改善箇所説明図

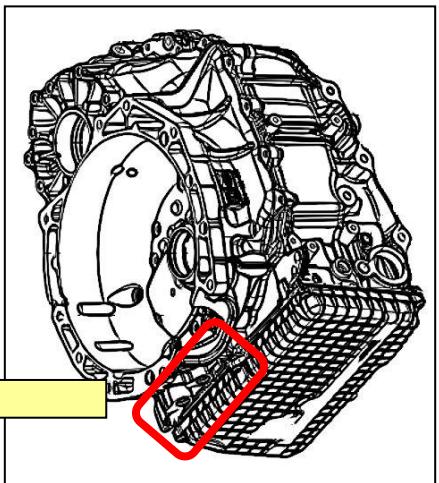
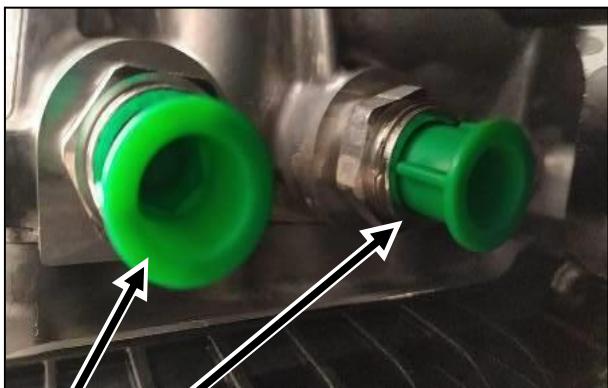
オイルクーラーホースの接続部

基準不適合部位

オートマチックトランスマッisionにおいて、製造管理が不適切なため、オイルクーラーホースに接続されずに保護キャップで塞がれているものがある。そのため、トランスマッisionオイルが十分に冷却されず、トランスマッision温度警告灯が点灯し、最悪の場合オイルクーラーホースの接続部の保護キャップが外れ、オイルが漏れる恐れがある。

全車両、オートマチックトランスマッisionを点検し、オイルクーラーホースが接続されていない場合は、オイルクーラーホースを接続する。
